Modulo per la presentazione delle osservazioni per i piani/programmi/progetti sottoposti a procedimenti di valutazione ambientale di competenza statale

ID: Codice procedura (ID_VIP/ID_MATTM):10844

Impianto per la produzione di energia elettrica da fonte eolica, costituito da 6 aerogeneratori della potenza complessiva di 37,2 MW, un sistema di accumulo da 25 MW e relative opere connesse in località "Rempillo" nel comune di Pitigliano (GR).

TESTO DELLE OSSERVAZIONI

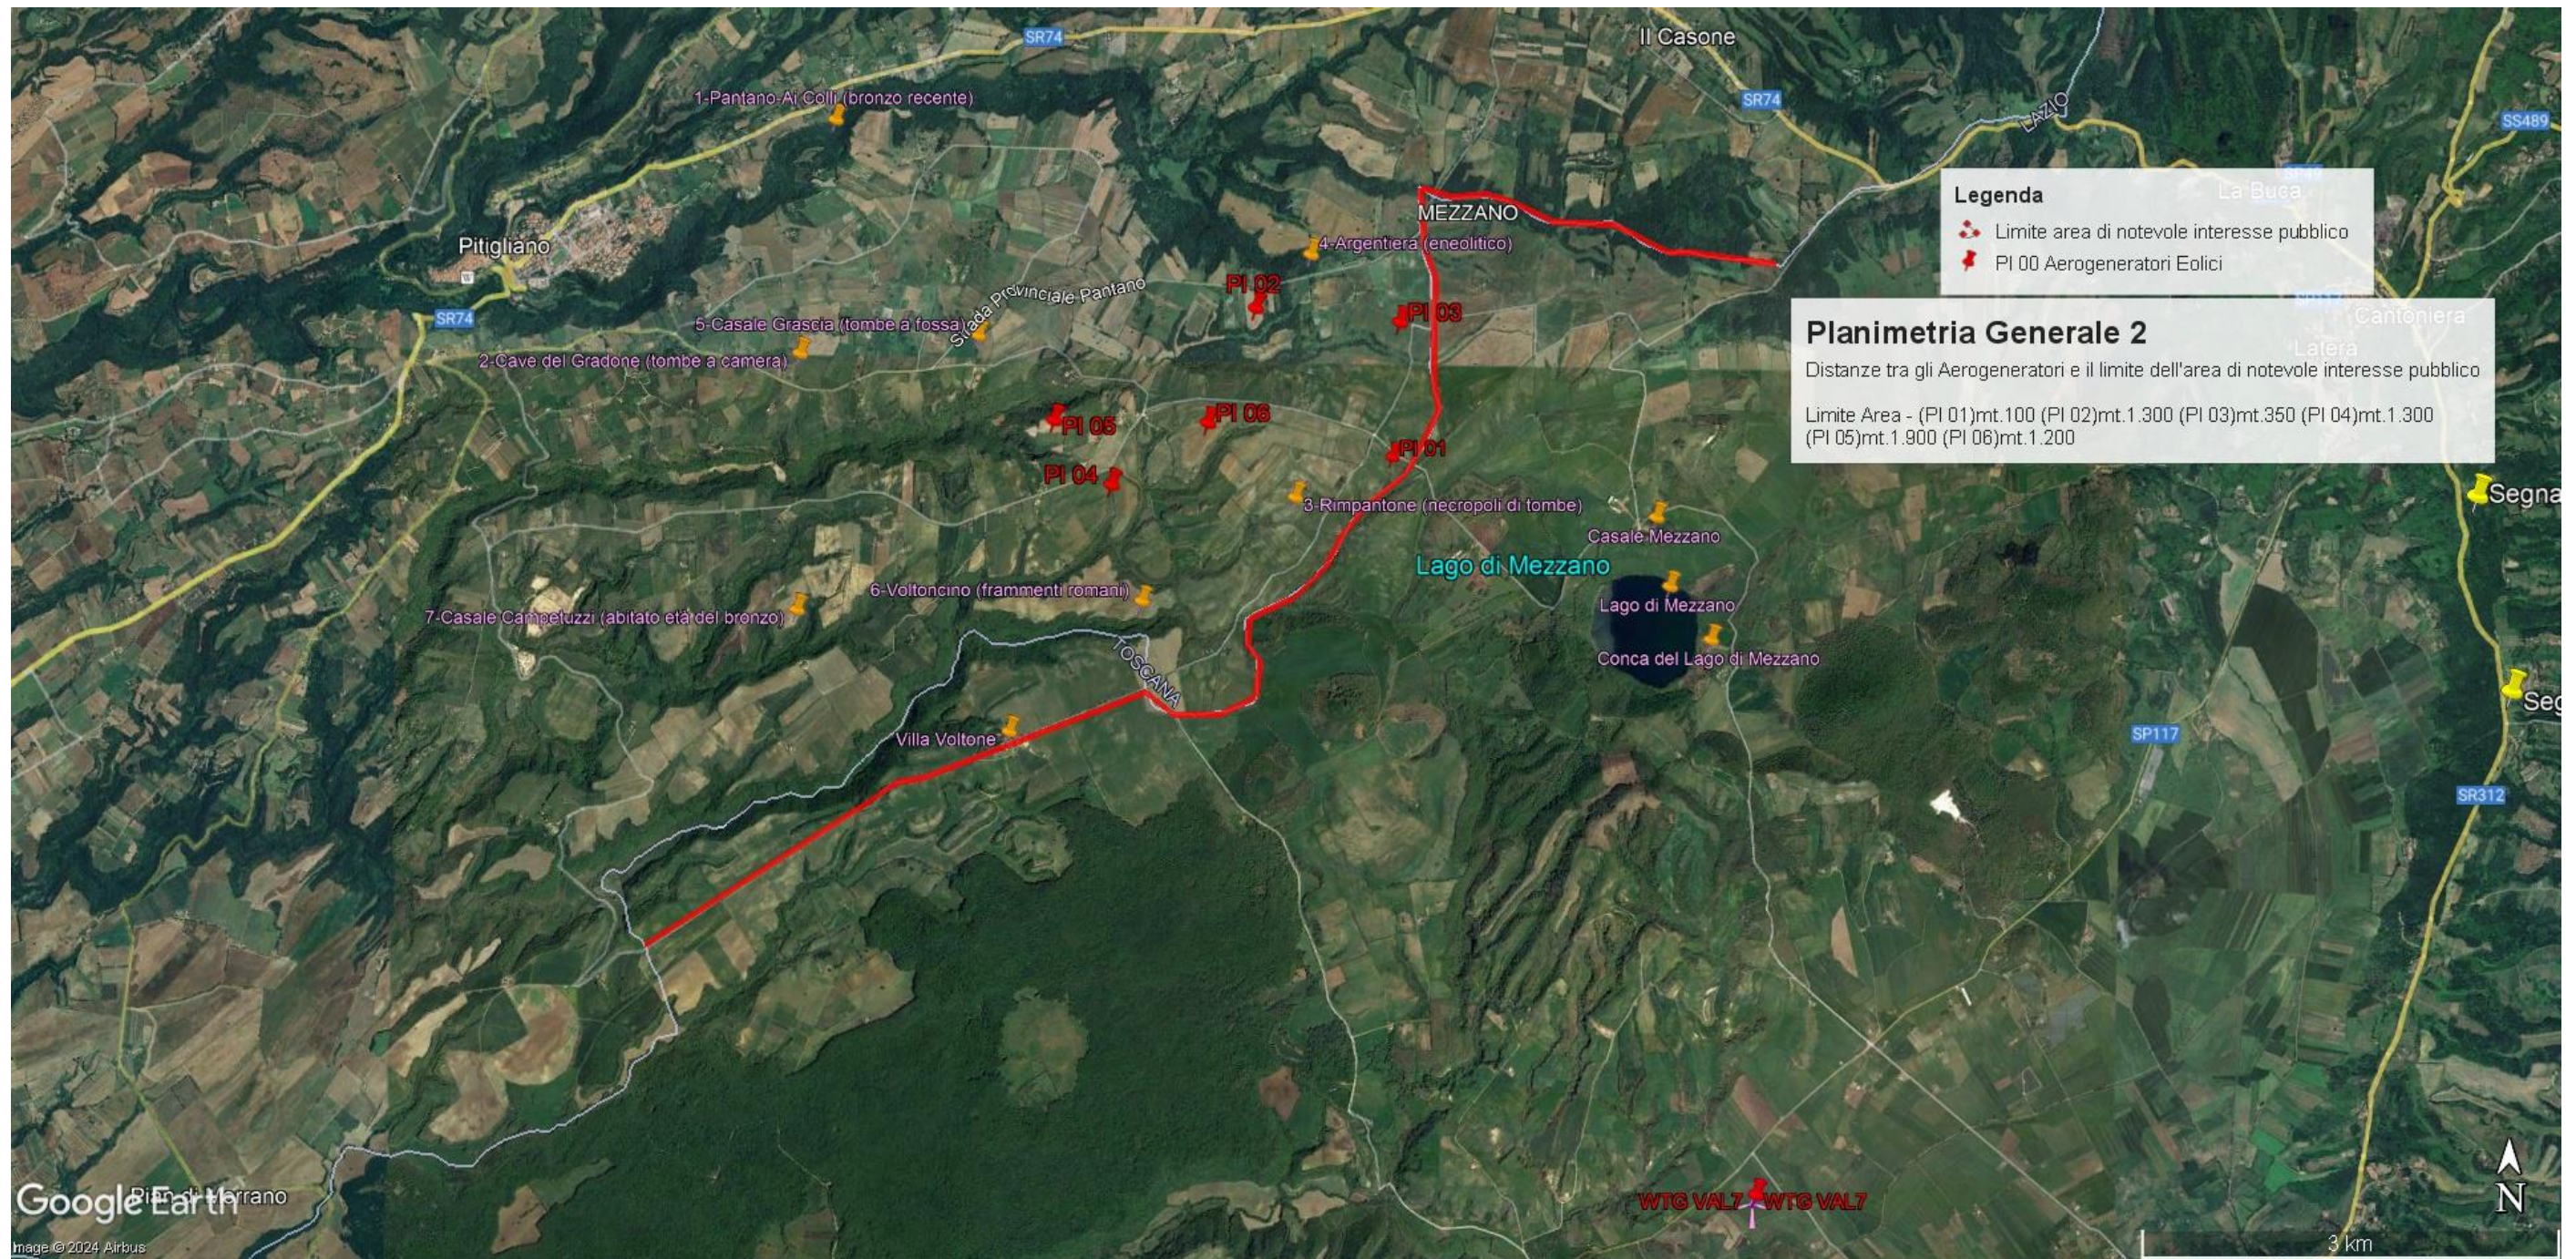
In sintesi, visti l'art. 20 comma 8 lettera c) quater del D.Lgs n 199/2021 e le Linee guida nazionali appena citate, considerato l'enorme impatto dell'impianto eolico industriale denominato "Rempillo" sulla zona paesaggistica di notevole interesse pubblico ben individuata nelle immagini n.1 e n. 2 e sui

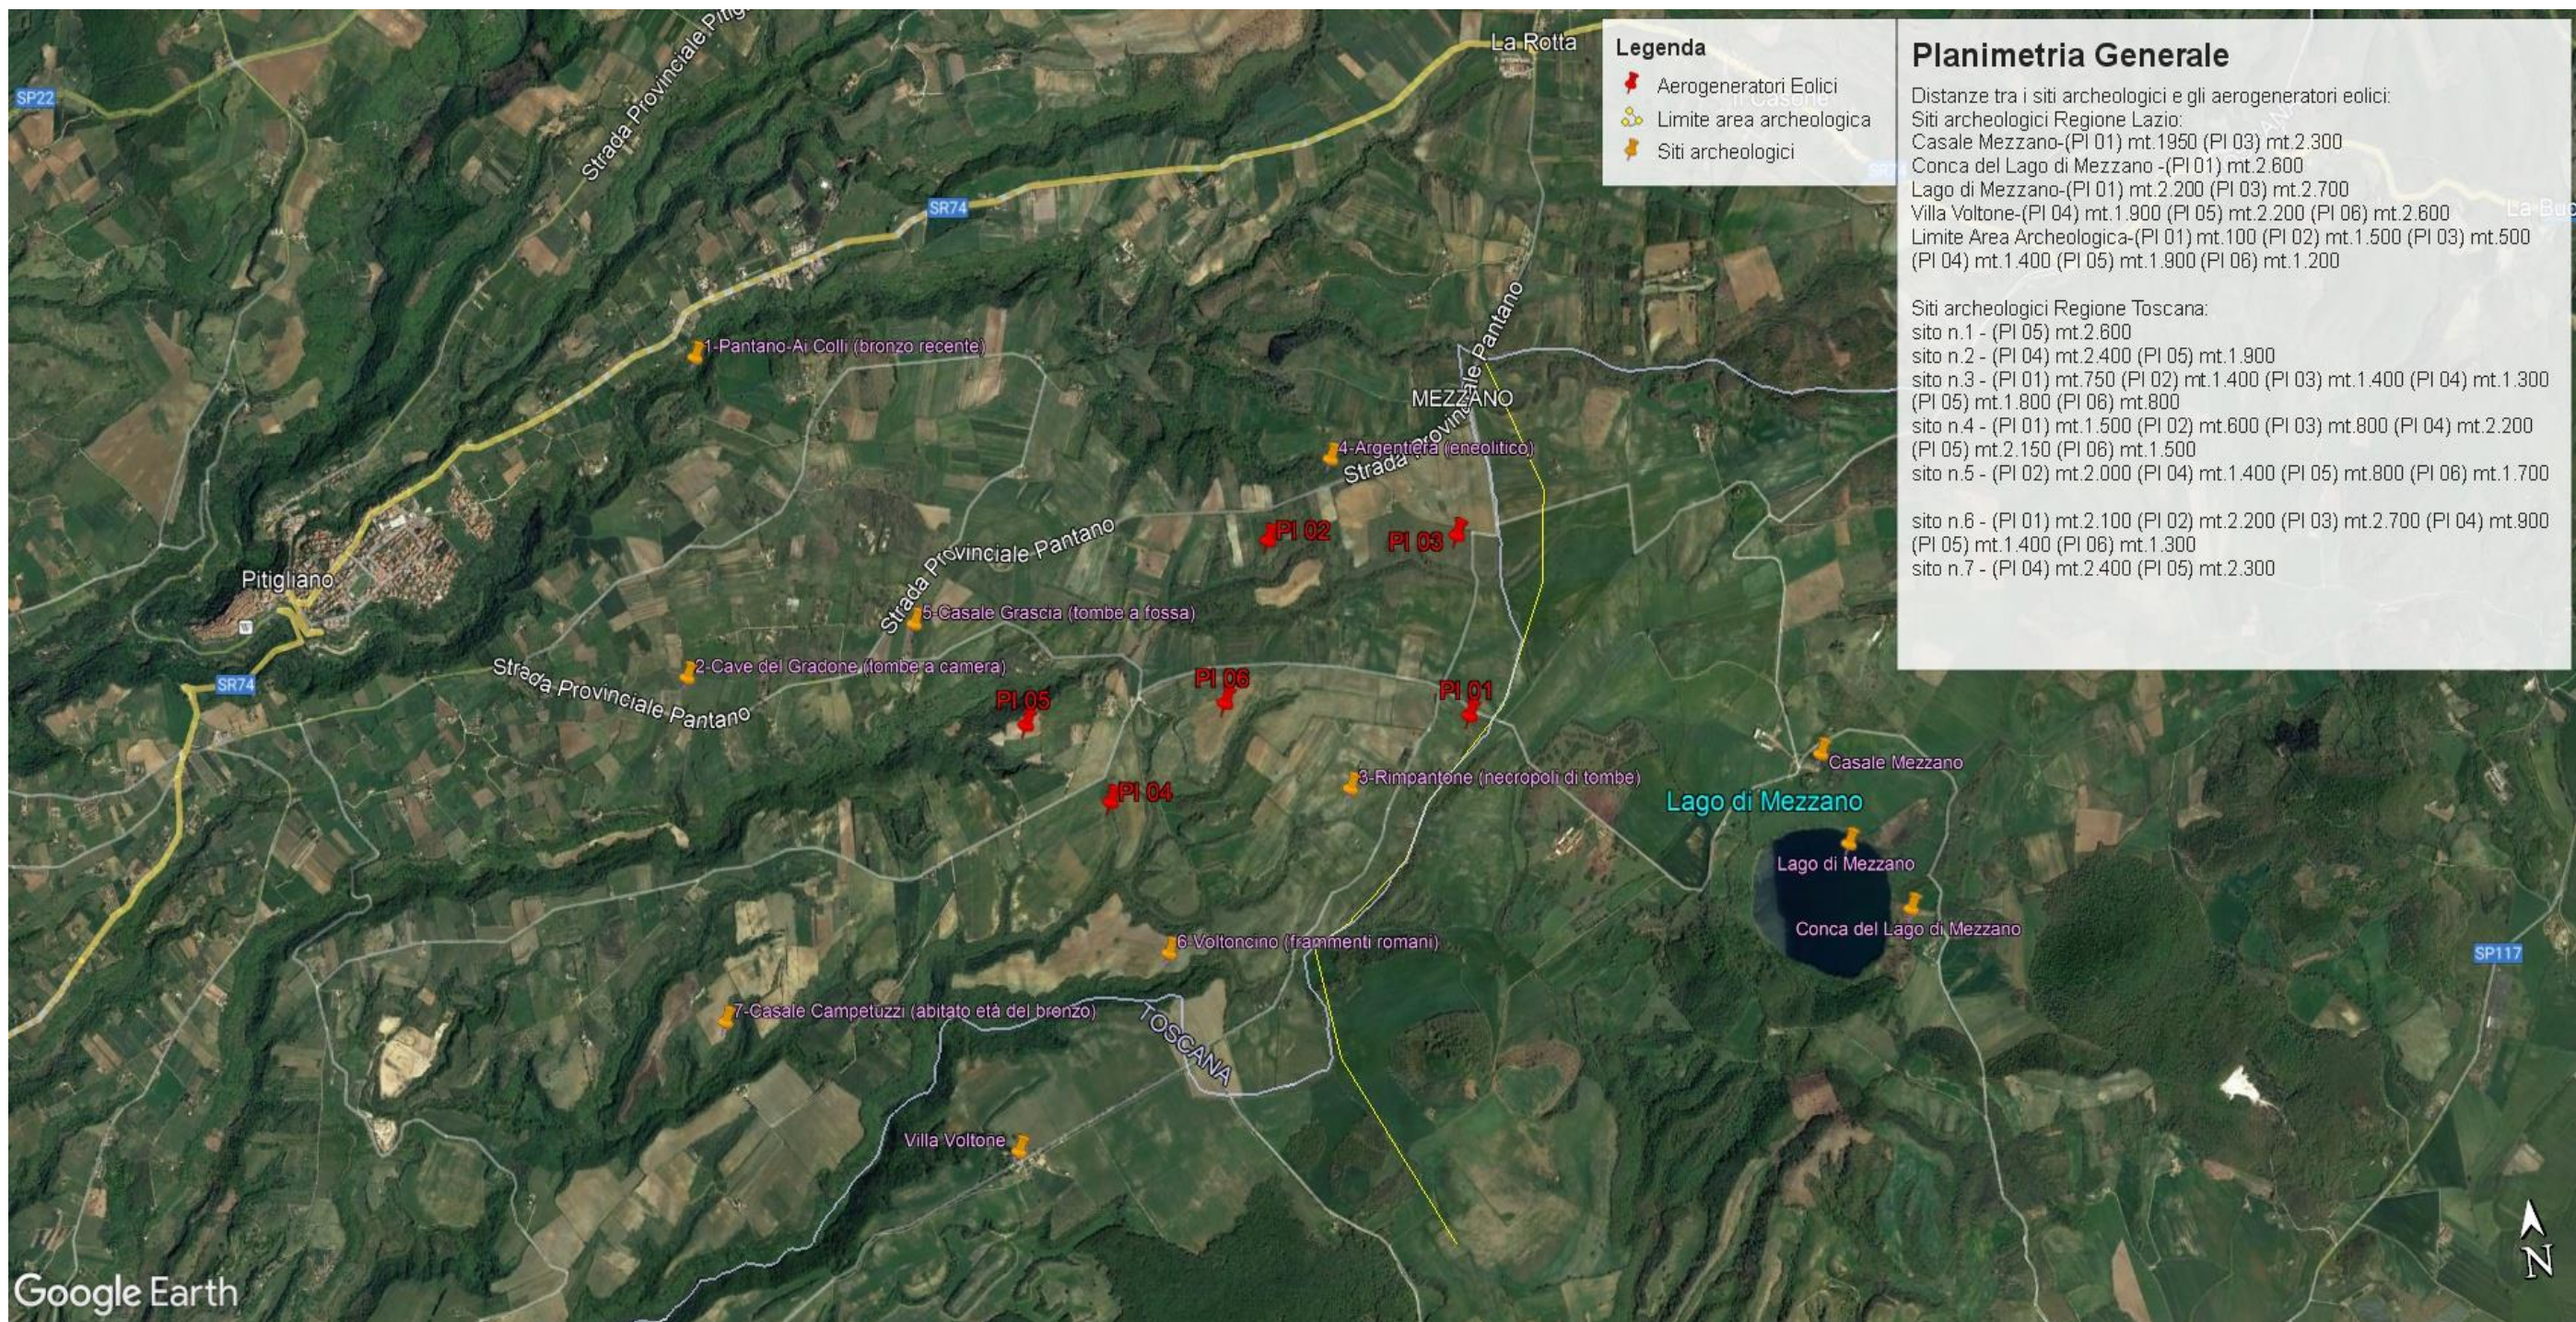
Beni Culturali evidenziati nell'immagine n. 3 dell'Allegato alle presenti Osservazioni, per la collocazione delle pale P04 e P05 direttamente all'interno del perimetro di un'area archeologica e per gli impatti anche sull'area intermedia e vasta dei pregiati territori laziali della Tuscia settentrionale e in particolare di quelli del pitiglianese ricco di emergenze agricole, naturalistiche, storiche e archeologiche del periodo etrusco ma non solo, si chiede che venga negata l'autorizzazione all'insediamento dell'impianto eolico denominato "Rempillo".

Immagine n. 4 Situazione di saturazione da impianti FER nella provincia di Viterbo. Non sono riportati gli impianti fotovoltaici e agrivoltaici che hanno inciso per buona parte nel cumulo di impianti FER per superare già nel 2023 gli obiettivi del PNIEC assegnati alla Regione Lazio per il 20230.

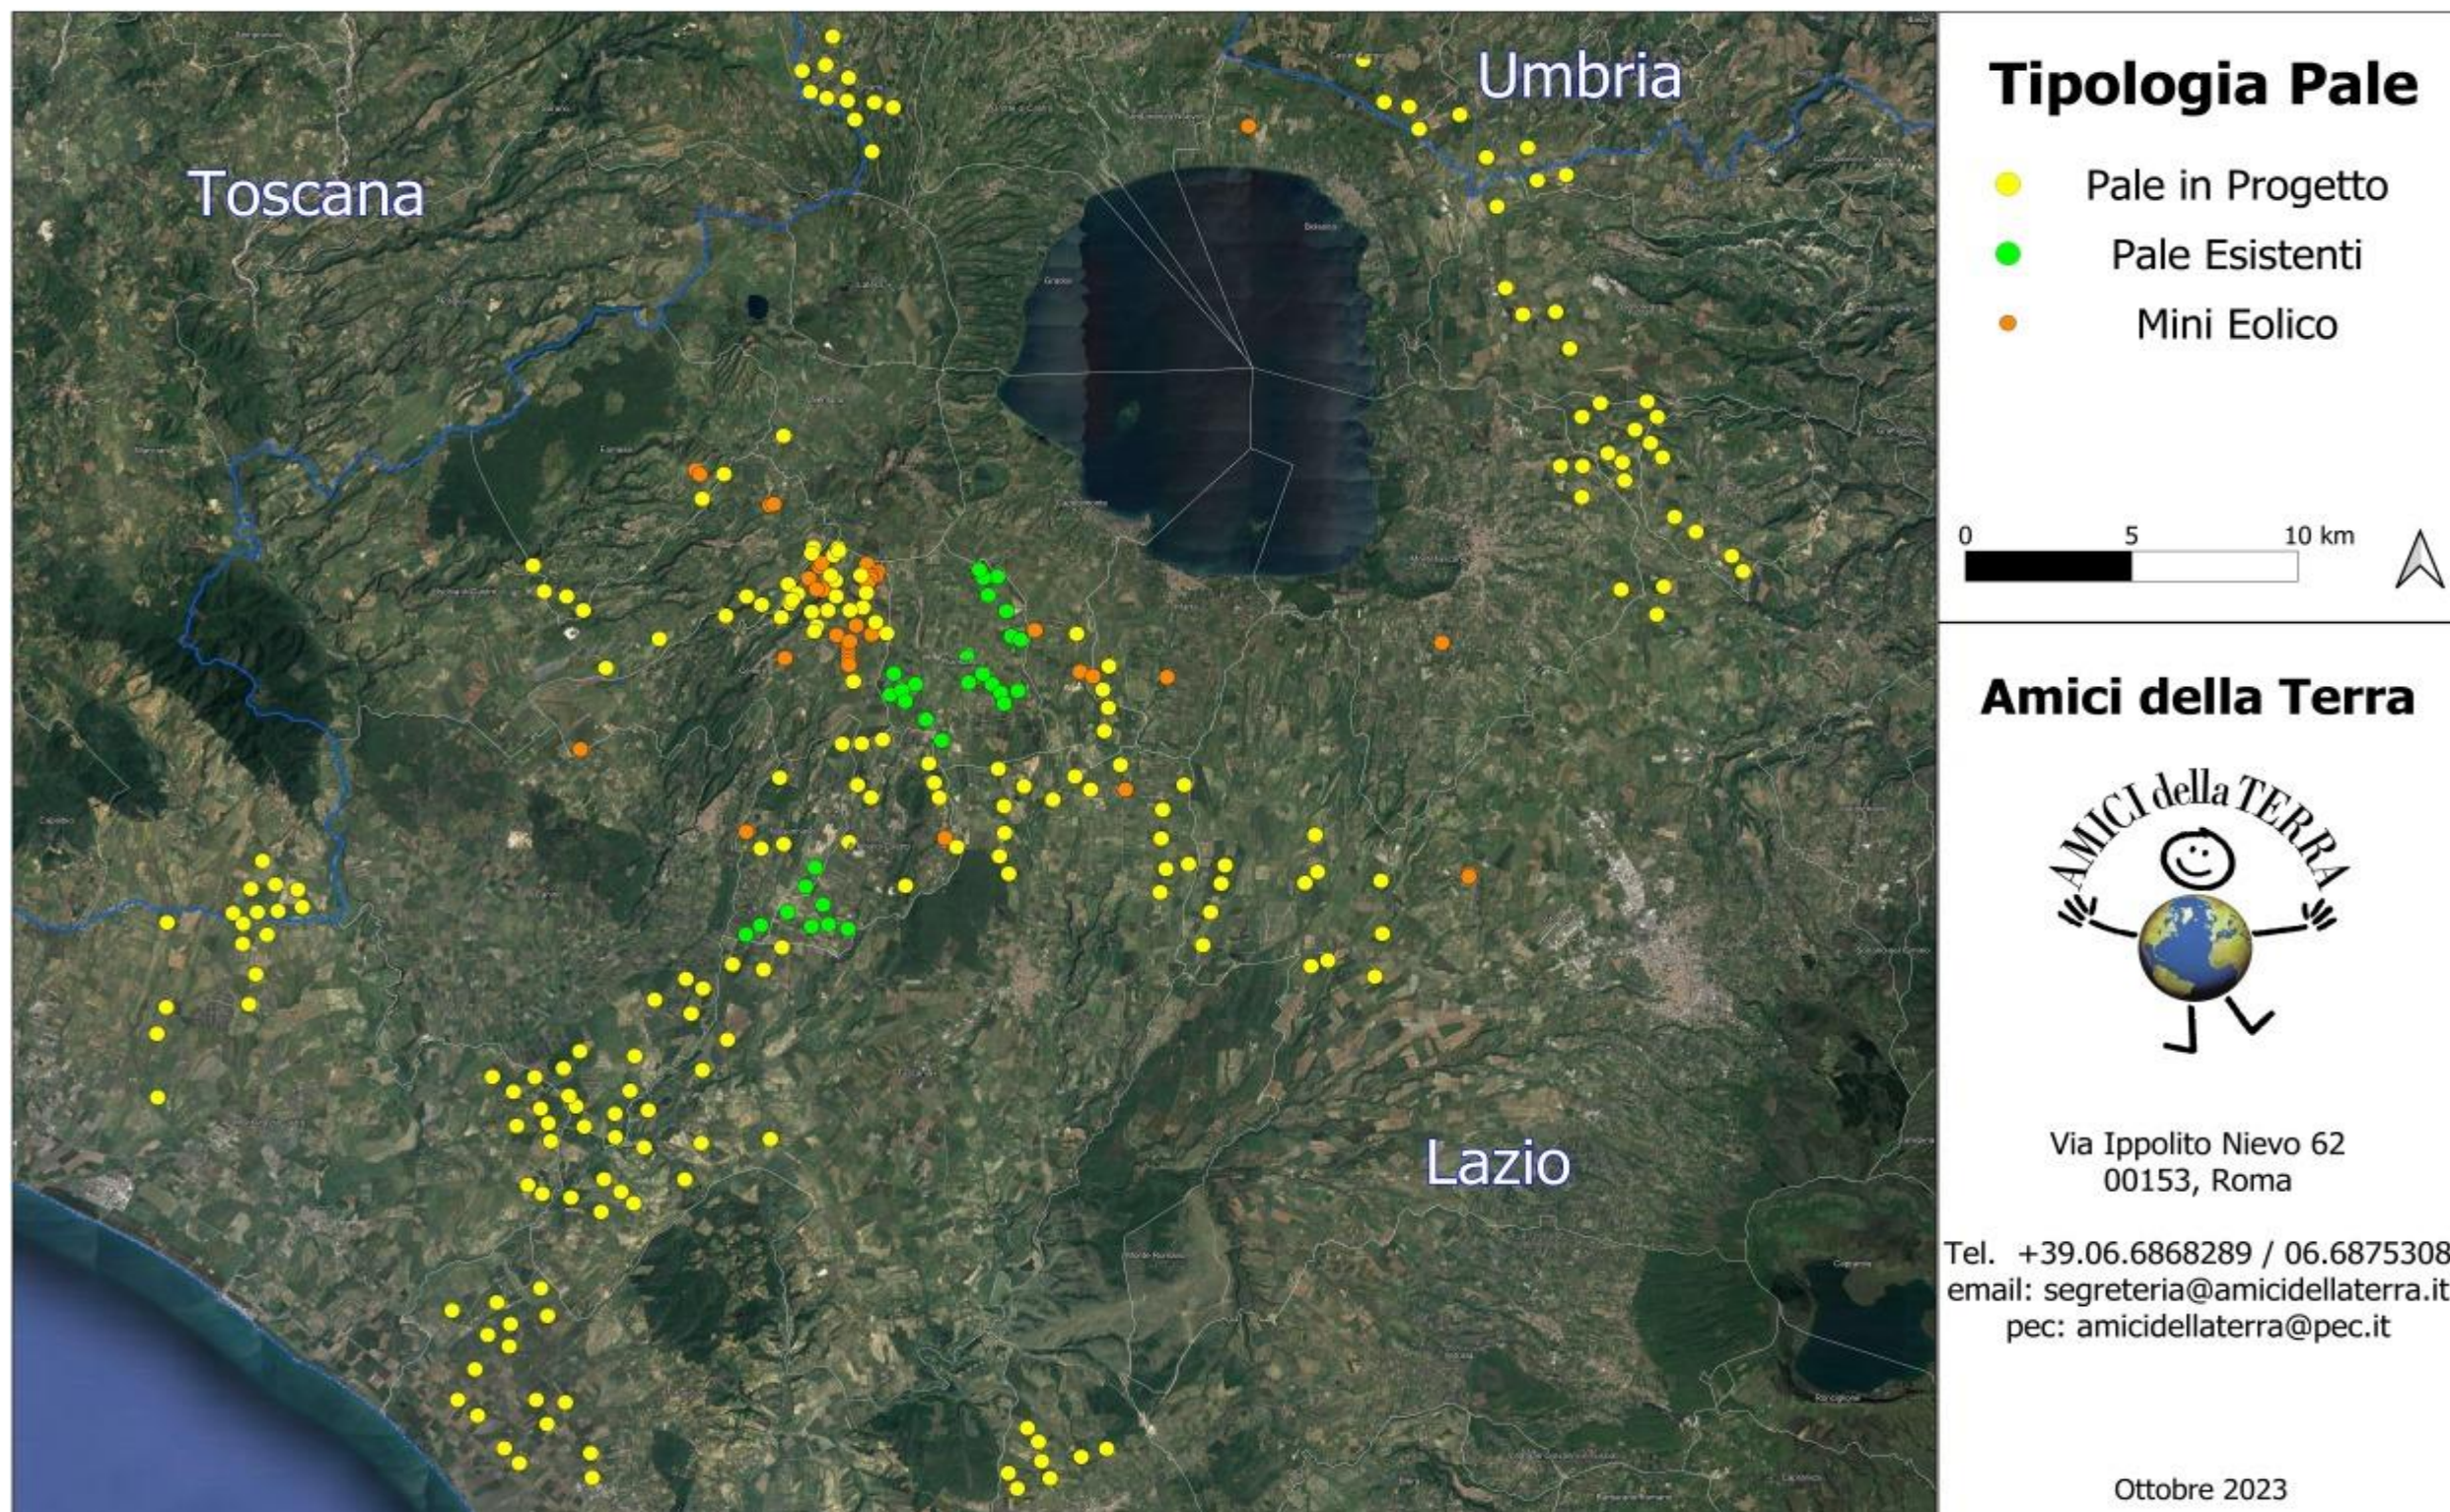
Quindi anche la Regione come Ente deputato dalla normativa nazionale a legiferare sulle aree idonee e non idonee si è espressa riguardo al fatto che abbia assolto ai doveri e alle quote stabilite dal PNIEC e in ambito regionale la provincia di Viterbo è stata quella con il più alto tasso di impianti FER tra tutte e quindi ormai satura ed il cumulo degli impianti FER installati, autorizzati e in progetto rappresenta una **elevata criticità per la sostenibilità ambientale di ulteriori eventuali iniziative.** L'impianto eolico “Rempillo” pur essendo “esterno al confine provinciale e regionale ma nelle sue immediate vicinanze (a soli 100 metri i primi due aerogeneratori) oltre ad impattare sul territorio e sulle economie di tre Comuni del Lazio (Farnese, Valentano e Latera) si trova nelle fasce di rispetto dei Beni di notevole interesse pubblico come si è evidenziate nelle Osservazioni nn. 1 e 2 e crea anche degli impatti negativi anche sui beni naturalistici come verrà dettagliato nell'Osservazione n. 4. Inoltre andrebbe a sommarsi al già enorme cumulo di impianti eolici e fotovoltaici e geotermici che già creano una elevata criticità ambientale nella provincia di Viterbo e interferiscono anche con il territorio toscano come si può vedere dalle immagini nn. 4 e 5
